(仮称) 姫川第八発電所新設による再開発計画

環 境 影 響 評 価 方 法 書

補 足 説 明 資 料

東京発電株式会社

別添図 4(2) 魚類・底生動物・カワネズミの調査位置(山本地区)

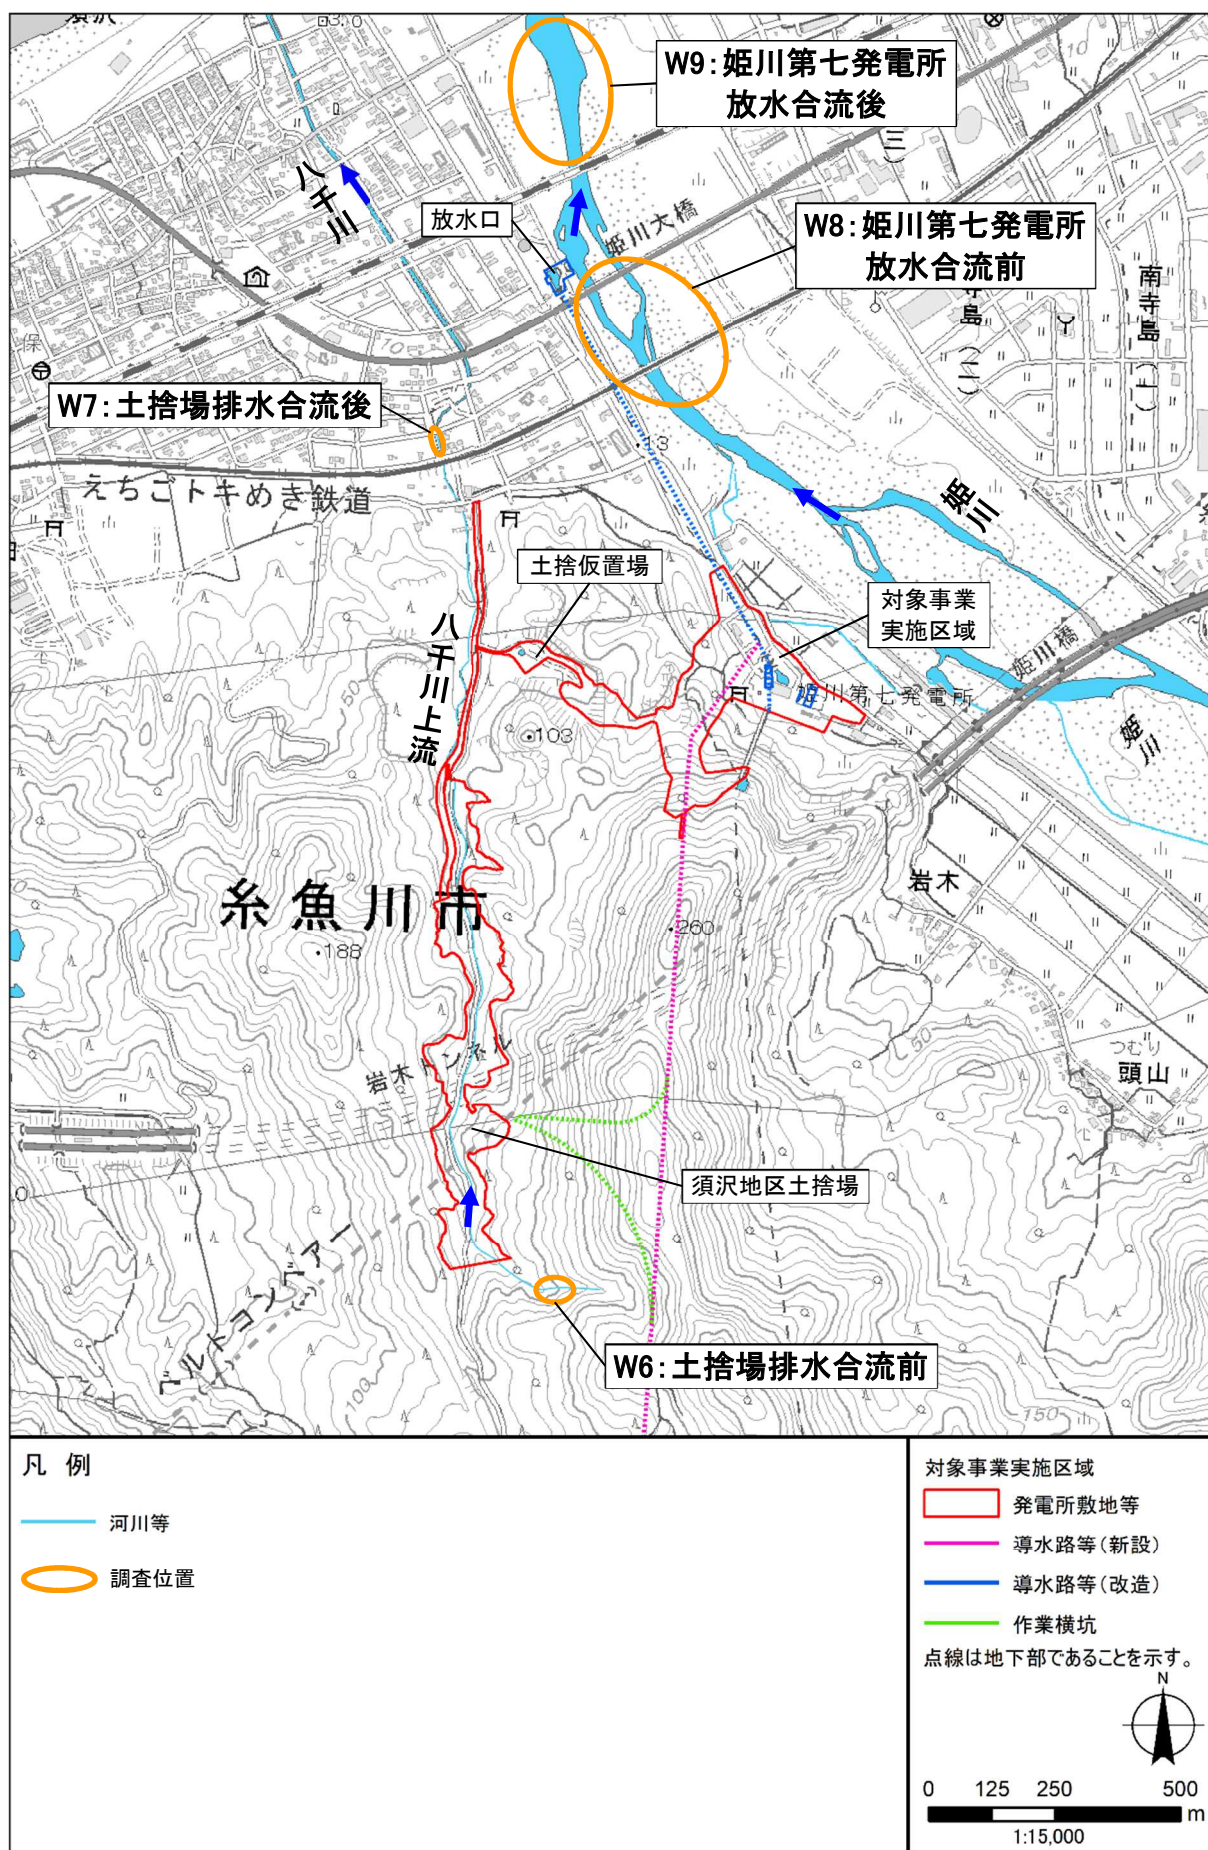
- ・魚類・底生動物の調査地点について事業影響が想定される地点を設定されたとのことですが、想定される影響や調査地点（範囲）の詳細について記述（図示）することをご検討ください。
- ・魚類・底生動物及びカワネズミの調査地点が9点設定されており、地点数としては十分かと思いますが、水質調査点と同様に、p. 304の地図では河川等の水域と調査点及び対象事業実施区域との関係性が良くわかりません。拡大図をご準備いただき、調査点の設定根拠がわかるようにしてください。河川以外の沢筋やため池等の水域が存在する場合には、あわせて表示してください。

魚類・底生動物・カワネズミの調査位置は別添 4 に、各調査地点の設定根拠等は表 12 に示すとおりです。

姫川については、新姫川第六発電所の放水路と小滝川との合流点の前後、既設の姫川第七発電所放水口（新設する姫川第八発電所放水口と共用）の前後、前述の地点の中間に配置しており、減水区間を含むように設定しています。
